## **BOLETIM TÉCNICO DPAT XXX/09 – (XXXXXXXX)**

**ASSUNTO:** A) RETENTOR 47,6x79,25x10 BR LI NBR / TAMPA GUIA/ANÉL ELÁSTICO  
B) ATUALIZAÇÃO CATÁLOGO PEÇAS TRATORES BX 6.150/BX 6.180

### **A) RETENTOR 47,6x79,25x10 BR LI NBR / TAMPA GUIA**

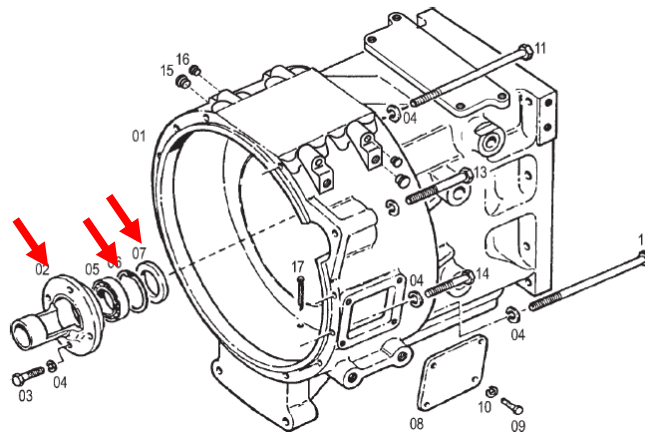
Informamos a modificação na transmissão TW112A da Carraro (substituição do retentor da carcaça intermediária, anel elástico e tampa guia), para os Tratores modelos BX 6.150 e BX 6.180, conforme aplicação, relação de peças, fotos e desenhos abaixo:

**MOTIVO:** Melhoramento técnico. Melhorar a eficiência da vedação frontal da transmissão.

8007.102.052.00.5	Retentor	01 peça
4008.011.047.00.7	Anel elástico 75x2,5 472	01 peça

8007.102.052.00.5  
Retentor

8013.102.076.00.2  
Retentor sabó 015019BR  
47.6x79.25x10

8013.102.076.00.2	Retentor SABÓ 015019BR 47,6x79,25x10	01 peça
4008.011.049.00.3	Anel elástico 80x2,5 472	01 peça
8013.102.075.00.4	Tampa guia	01 peça

- ▶ **8002.107.052.00.5 Retentor (antigo) não permanece para reposição** e deverá ser substituído pelas peças novas:
  - 8013.102.076.00.2 Retentor sabó 015019BR 47,6x79,25x10 .....01peça
  - 4008.011.049.00.3 Anél elástico 80x2,5.....01 peça
  - 8013.102.075.00.4 Tampa guia..... 01 peça

- ▶ **8009.102.009.00.1 Tampa guia (antiga), não permanece para reposição** e deverá ser substituída pelas peças novas:
  - 8013.102.075.00.4 Tampa guia.....01 peça
  - 8013.102.076.00.2 Retentor sabó 015019BR 47,6x79,25x10 .....01peça
  - 4008.011.049.00.3 Anél elástico 80x2,5.....01 peça

- ▶ As peças novas (8013.102.076.00.2 Retentor, 8013.102.075.00.4 Tampa guia e 4008.011.049.00.3 Anel elástico, somente são intercambiáveis para Tratores com transmissão com sistema de vedação frontal antiga, se, forem substituídas todas as peças antigas pelas peças novas.
